Grundwasserstrukturmodell fehlerhaft

3D-Grundwasserstrukturmodell fehlerhaft

Vergleich der Bohrdaten bestätigt falsche Prognosen

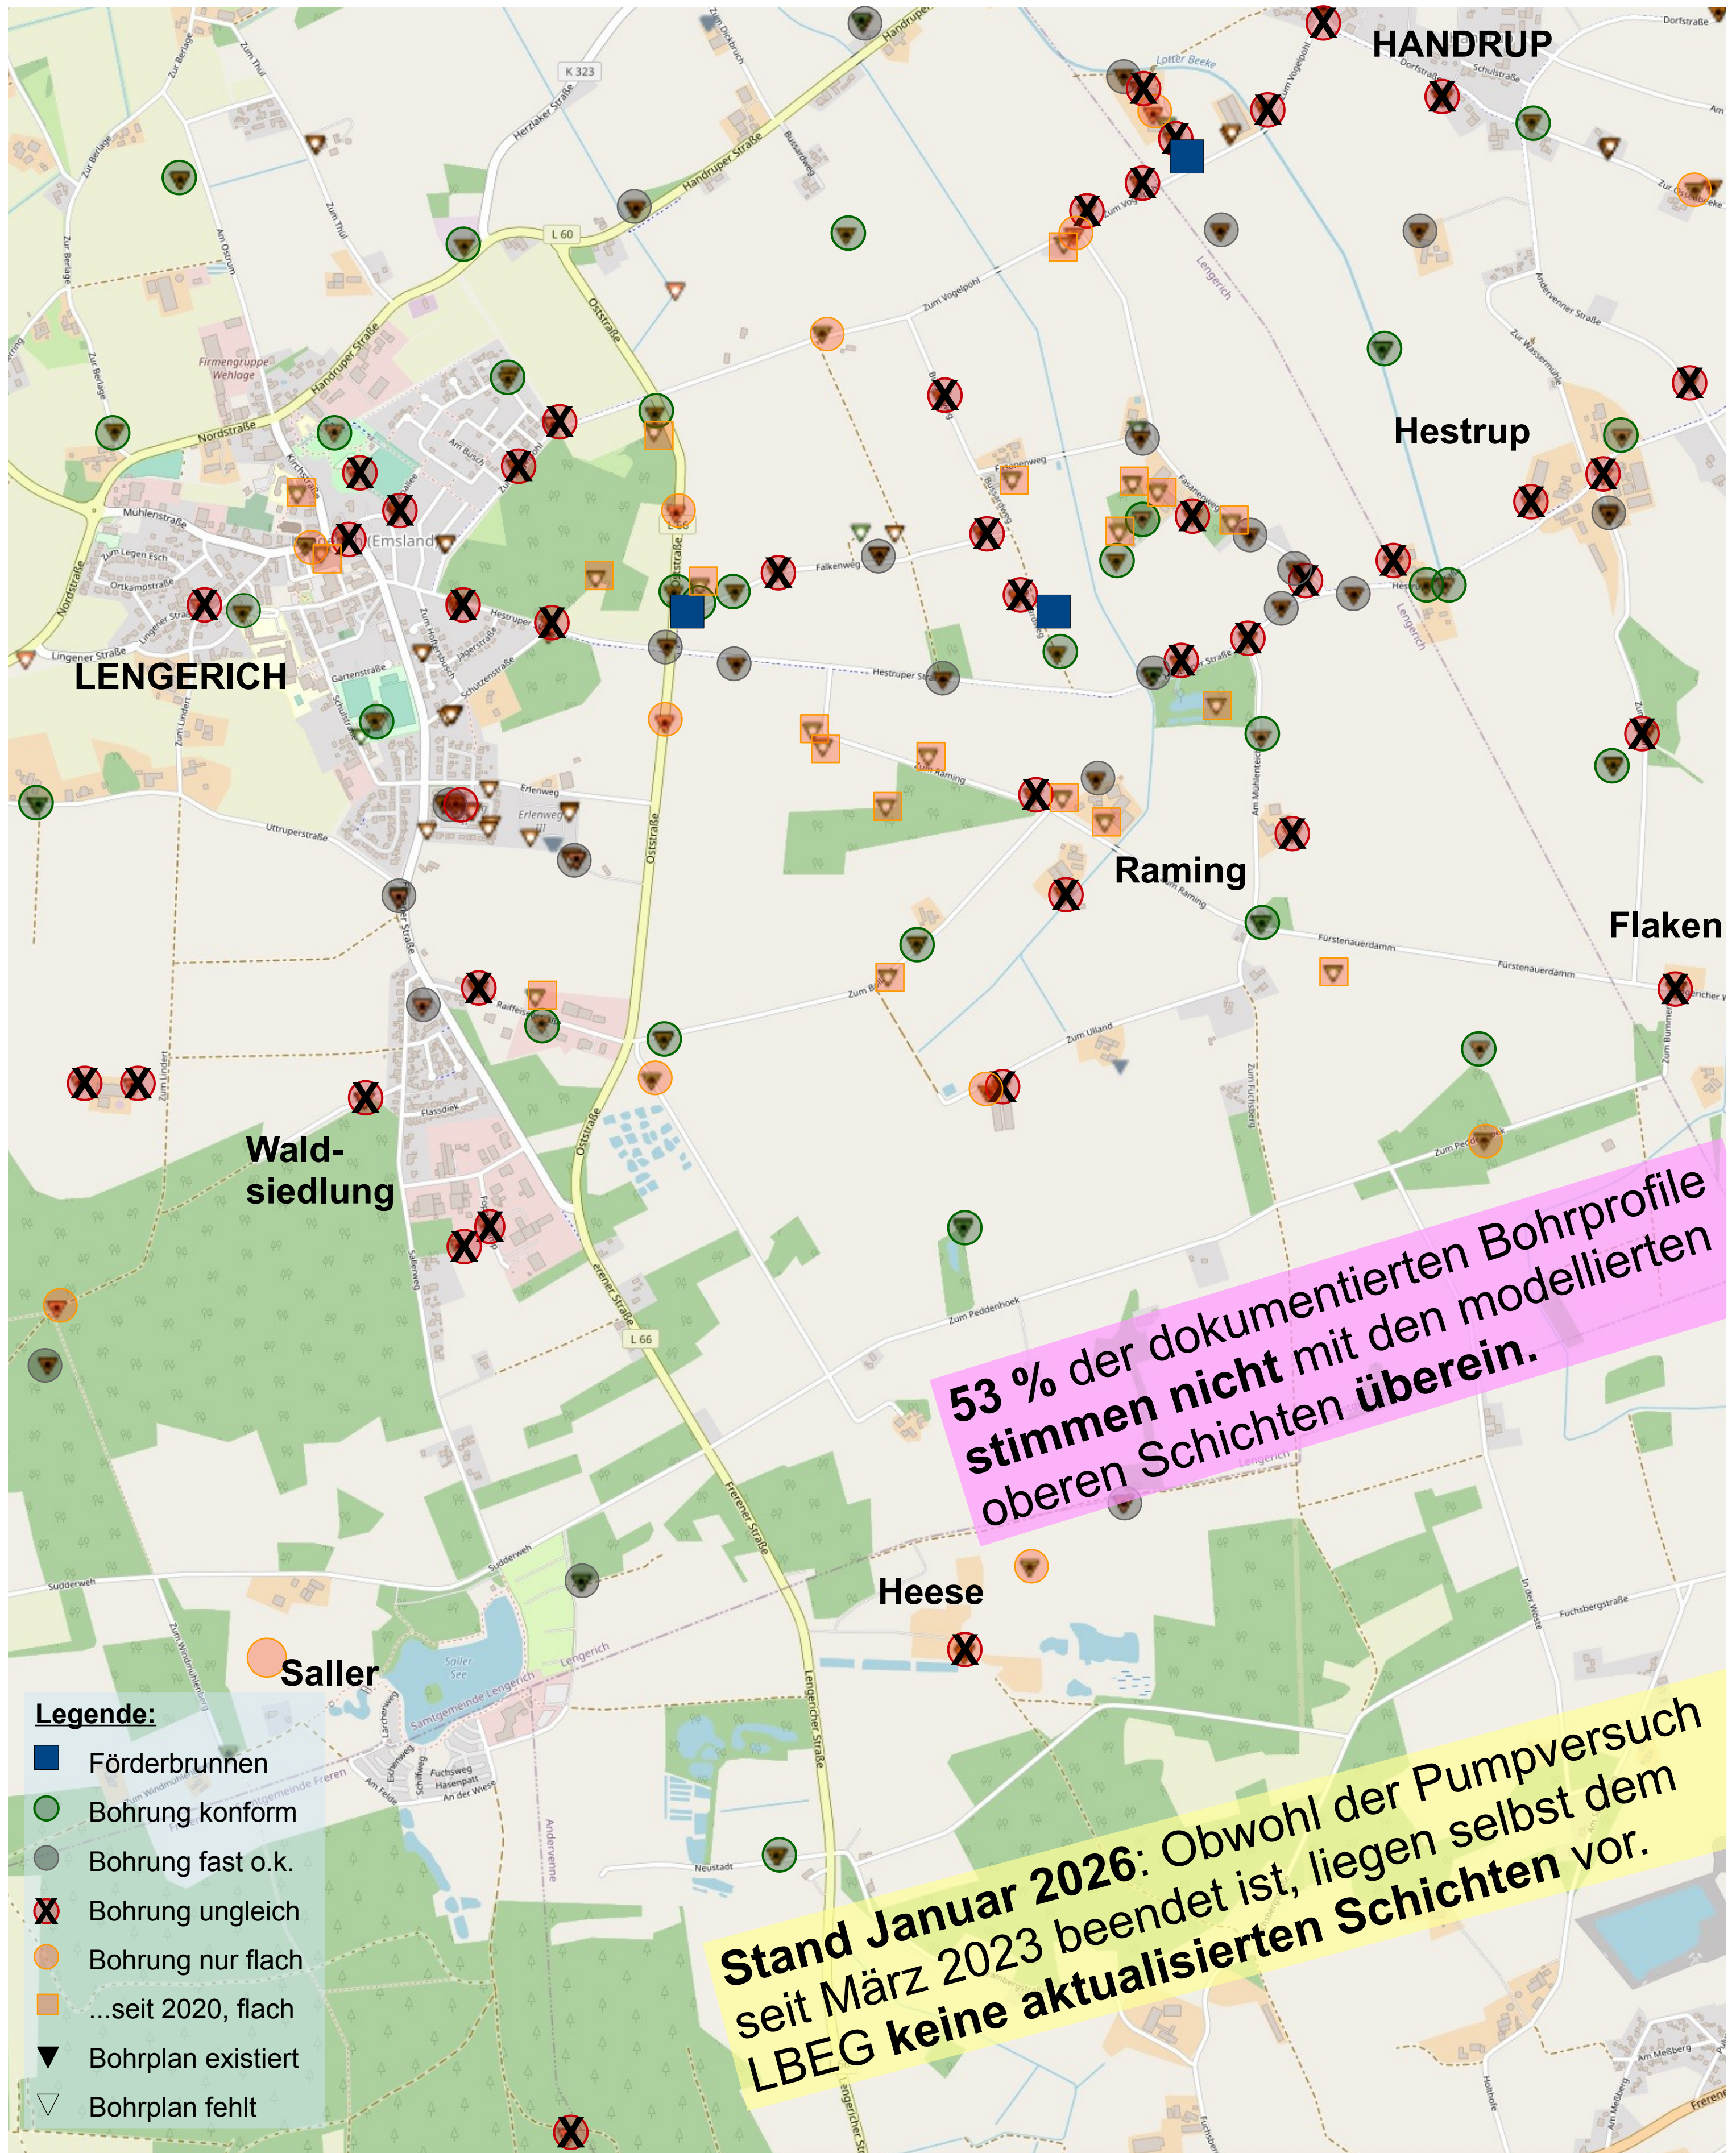
Wir haben die öffentlich zugänglichen Bohrprofile mit den vorläufigen Modellschichten verglichen, zum Beispiel

1: im Ortskern Lengerich 1 m Hemmschicht laut Bohrung, 10 bis 15 m im 3D-Modell

2: auf dem Raming 8 m Hemmschicht in der Bohrdatenbank, 15 bis 20 m im Modell

3: bei Brunnen IV exakt 7,6 m Hemmschicht gebohrt, 15 bis 20 m modelliert.

Insgesamt wichen von den entscheidenden oberflächennahen Grundwasserleitern und Hemmschichten 53% von den Bohrdaten ab.

In den meisten Fällen wurde vom Wasserverbandsgutachter die 1. Hemmschicht überbewertet. Allein dieser Umstand lässt vermuten, dass deutlich mehr oberflächennahes Grundwasser in die Förderetagen durchsickert als modelliert wurde, die Absenkungen in Wirklichkeit also deutlich ausgedehnter und tiefer sind.
